5 月 20 日に開催しました
講習会「建築基準法 告示改定における JIS Z 9290-3 解説講座」
受講者質問に対する回答（全 16 問）

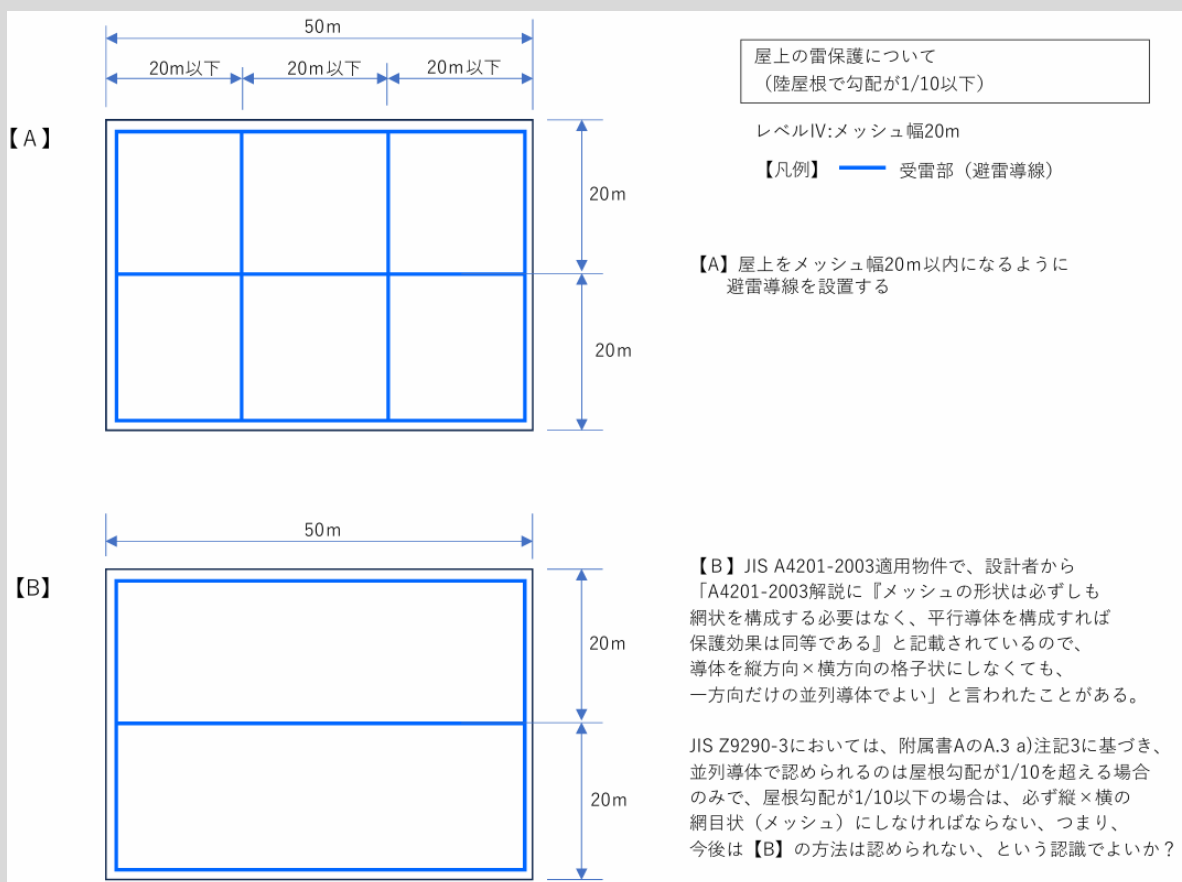
点検の項目に接地極システムの接地抵抗値とあるが各引下げ導線の試験用接続部で各接地極の接地抵抗値を測定できるようにしなければならないのか。B 形接地極や構造体利用接地極の場合はどうするのか。

接地測定は、接地の有効性の確認は抵抗測定を介しておこなうを示唆している。

B 形・構造体利用接地極は、接地の確認は、

- ・ 大地抵抗率から抵抗値予測
- ・ 監視接地（追跡用接地）を施設して、抵抗の変化により可否の判定をする
- ・ 電位降下法による実測定

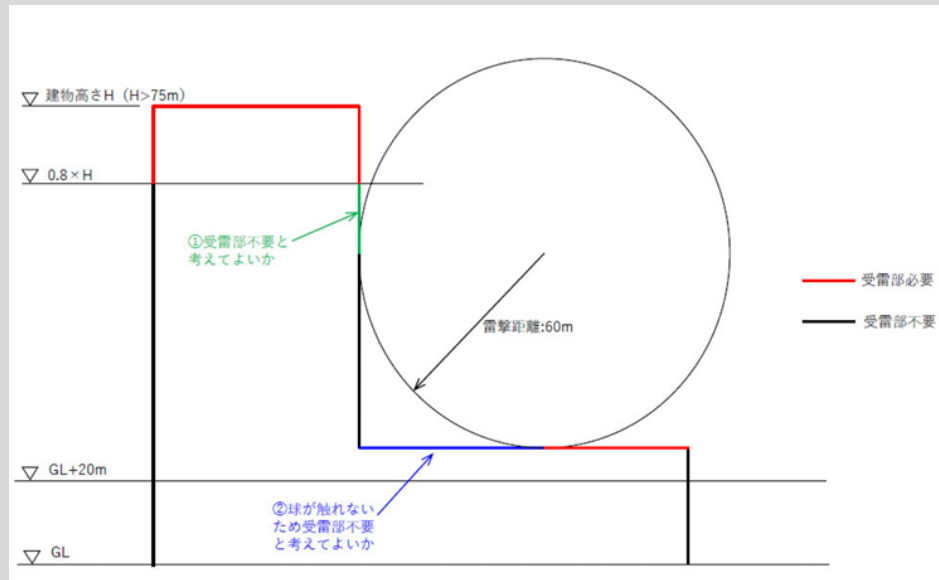
JIS A 4201-2003 適用物件で、設計者から「A 4201-2003 解説に『メッシュの形状は必ずしも網状を構成する必要はなく、平行導体を構成すれば保護効果は同等である』と記載されているので、導体を縦方向×横方向の格子状にしなくても、一方向だけの並列導体でよい」と言われたことがある。

JIS Z9290-3 においては、附属書 A の A.3 a)注記 3 に基づき、並列導体で認められるのは屋根勾配が 1/10 を超える場合のみで、屋根勾配が 1/10 以下の場合は、必ず縦×横の網目状（メッシュ）にしなければならない、つまり、今後は、屋根勾配 1/10 以下においては添付図の【B】の方法は認められない、という認識でよいのか？

（添付資料参照）

ご指摘の通り、1/10 以下の勾配では【A】のメッシュ形状としなければならない。

格子状が一方向でよいとは、旧 JIS A 4201-1992 の「むね上げ導体」の考えであり、JIS A 4201:2003 の『メッシュの形状は必ずしも網状を構成する必要はなく、平行導体を構成すれば保護効果は同等である』は解説に記載された記述であるため、基本は規定ではない。

JIS Z 9290-3-2019（その2） P11 5.2.2 解説図

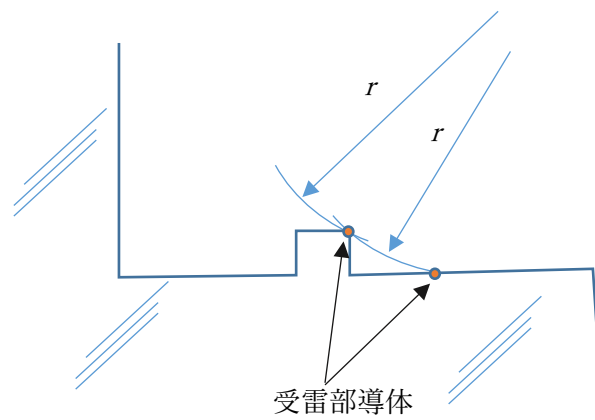
低層の屋上が存在するときの回転球体法による保護について、低層屋上部分がいくら出たら対応が必要になるか、1mでも出たら必要になるか。

球体が高層壁面と 1.0m 突出した部分に接触した点、突出した部分に接触部分と屋根面に受雷部構成部材が必要となる。（下図参照）
